PARERE ISTRUTTORIO CONCLUSIVO

RIESAME PARZIALE

**Autorizzazione Integrata Ambientale
ID 194/14556**

**TERMICA CELANO SRL
CTE CELANO**

Figura – Schema a blocchi trattamenti, scarichi e punti di controllo.

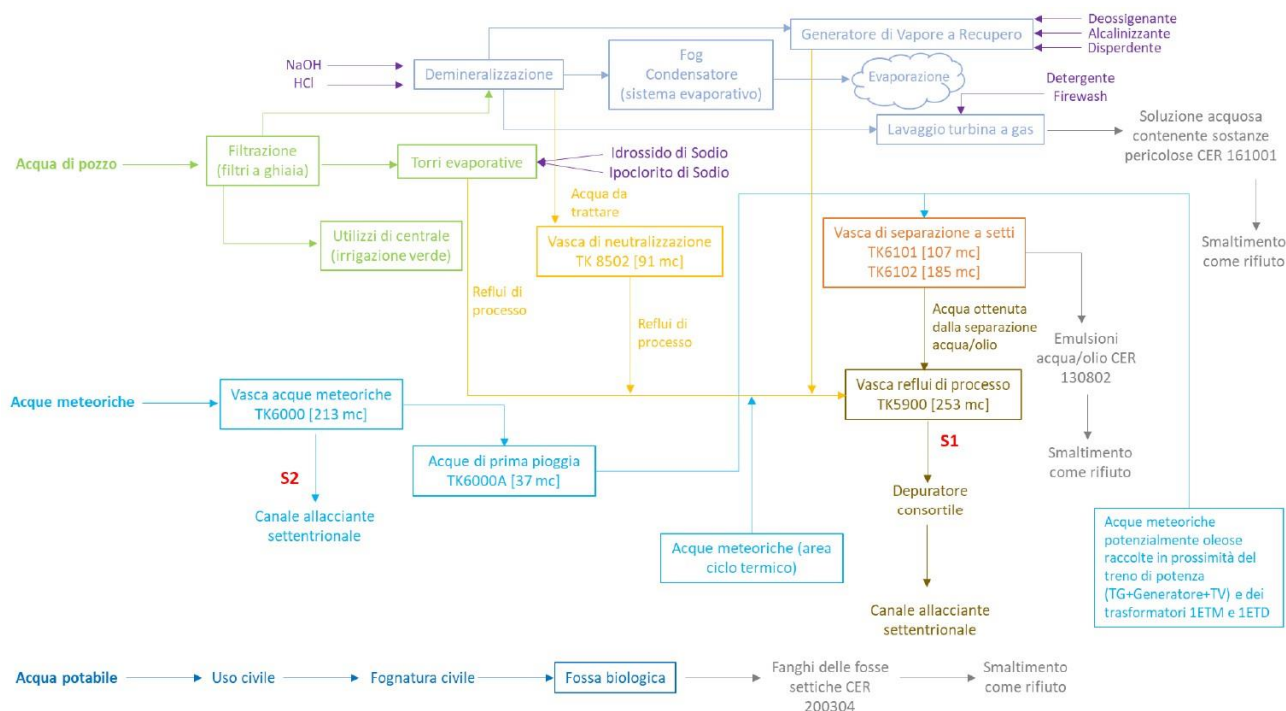
Il Gestore dichiara che le acque industriali di processo che si generano dall'attività della centrale vengono raccolte all'interno della vasca TK5900 di circa 253 m³. Tali acque, in particolare, sono costituite da acque potenzialmente oleose, preliminarmente sottoposte a trattamento nelle vasche di separazione a setti TK6101 e TK6102, acque di prima pioggia preliminarmente raccolte in un compartimento di 37 m³ ricavato all'interno della vasca di accumulo delle acque meteoriche TK6000A e successivamente sottoposte a disoleatura nella vasca di separazione a setti TK6101, acque di spurgo del generatore di vapore, acque di spurgo delle torri evaporative ed infine acque di rigenerazione delle resine a scambio ionico (eluati impianto demi) preliminarmente trattate nella vasca di neutralizzazione TK8502 per la correzione del pH.

Nello schema impiantistico attuale, la vasca di destino delle acque di processo TK5900 svolge la funzione di equalizzatore, permettendo di limitare gli effetti di punte improvvise ed impreviste di portata e carico inquinante.

In merito agli scarichi S1 e S2, nell'istanza presentata, il Gestore sottolinea che per lo scarico S1 proveniente dalla vasca di raccolta reflui industriali di processo TK5900, attualmente inviati all'impianto di depurazione del Consorzio Vicenne mediante la rete di raccolta costituita dal Gruppo Maccaferri per Eridania Sadam (ed insistente sul terreno di proprietà) e successivamente scaricati in corpo idrico superficiale Canale Allacciante Settentrionale, i valori limite da rispettare, in accordo con quanto autorizzato con AIA n. 218 del 05/09/2014, sono quelli relativi allo scarico in rete fognante riportati nella Tabella 3 dell'Allegato 5 alla Parte Terza del D. Lgs. 152/2006 e s.m.i.; mentre per lo scarico S2 proveniente dalla vasca di raccolta delle acque meteoriche TK6000 con successivo rilancio alla rete di raccolta Eridania Sadam e scarico finale in corpo idrico superficiale Canale Allacciante Settentrionale, i valori limite da rispettare, in accordo con quanto autorizzato con AIA n. 218 del 05/09/2014, sono quelli relativi allo scarico in acque superficiali riportati nella Tabella 3 dell'Allegato 5 alla Parte Terza del D. Lgs. 152/2006 e s.m.i..

Pertanto, il Gestore ritiene che possa quindi recapitare le acque reflue di processo (scarico S1) direttamente in corpo idrico superficiale scollegandosi dall'impianto di depurazione del Consorzio Vicenne e che la scelta implicherà il rispetto dei limiti relativi allo scarico in acque superficiali riportati nella Tabella 3 dell'Allegato 5 alla Parte Terza del D. Lgs. 152/2006 e s.m.i. anziché quelli relativi allo scarico in rete fognaria come attualmente previsto per lo scarico S2.

- 1) Il gestore per il nuovo scarico denominato "S1" deve rispettare i limiti previsti dall'allegato 5 alla parte III del DLgs.152/06 smi scarico in acque superficiali. Il punto di campionamento per il monitoraggio delle acque rimane l'attuale punto S1.

- 4) Il Gestore entro 4 mesi dal ricevimento del presente decreto deve realizzare, qualora non già presente, un pozzetto di ispezione sullo scarico delle acque di processo tal quale, ovvero prima dell'ingresso in vasca TK5900. Tale pozzetto potrà essere impiegato al fine di verificare una eventuale diluizione da parte degli altri scarichi idrici confluenti alla vasca TK5900.

Di seguito la planimetria dello scarico idrico di Termica Celano (tracciato in rosso) nella acque superficiali del Canale Allacciante Settentrionale.

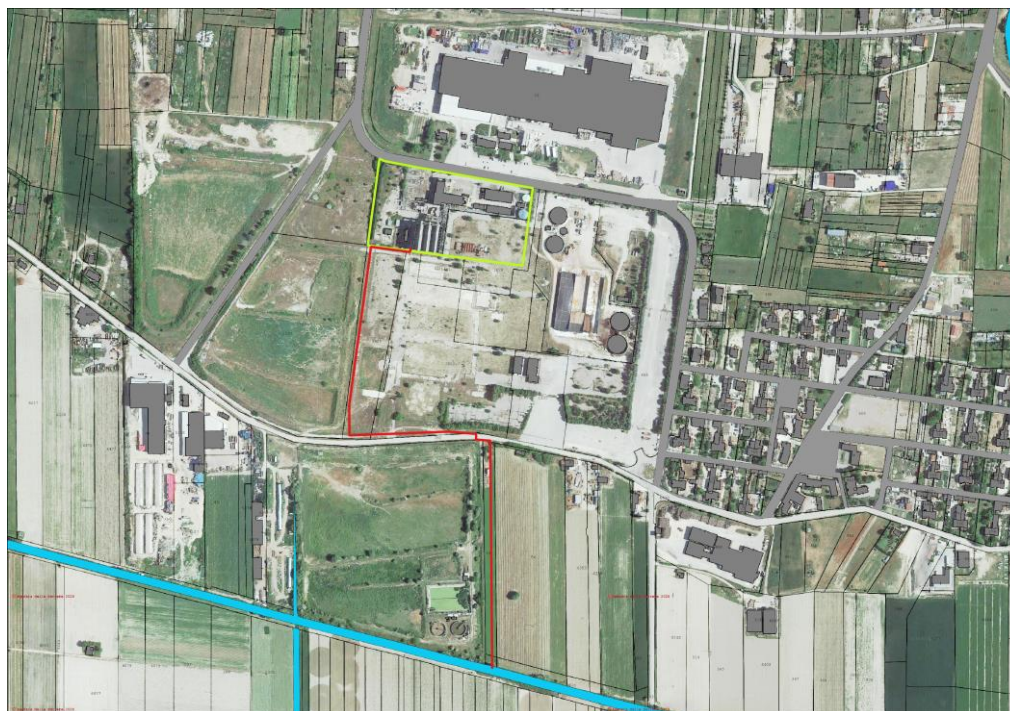
12) Non è prevista la rimozione della porzione dell'opera dismessa in quanto:

- La linea dismessa potrebbe essere utilizzata in futuro per altri scopi;
- l'opera, in quanto utilizzata per lo scarico di acqua già depurata, non contiene residui di sostanze pericolose;

13) Il Gestore ha inoltre trasmesso con nota del 02/01/2024 e acquisita CIPPC/01 del 03/01/2024, integrazioni volontarie in merito all'acquisto del terreno, censito nel Catasto Terreni del comune di Celano al foglio 38 (trentotto), particella 54 (cinquantaquattro), mq. 4.875, su cui verrà, da parte di Termica Celano, realizzato la condotta per lo scarico idrico al Canale Allacciante Settentrionale.

- 2) Il Gestore entro 4 mesi, dal ricevimento del presente decreto, deve realizzare la modifica proposta di collettare lo scarico S1 nella stessa linea dello scarico S2 (acque meteoriche) e recapitare lo scarico in corpo idrico superficiale, mediante il nuovo tracciato al Canale Allacciante Settentrionale.

- 3) Il Gestore entro 30 giorni dal ricevimento del presente decreto, dovrà inviare all'Autorità Competente e a ISPRA, le coordinate georeferenziate del nuovo punto di scarico nelle acque superficiali del Canale Allacciante Settentrionale.

- 5) Il Gestore l'opera dismessa, di cui non si prevede la rimozione, dovrà renderla ispezionabile al fine di verificarne la permanente e continuativa assenza della condizione di scarico, come definito dalla parte III del D.L.vo 152/06 e s.m.i
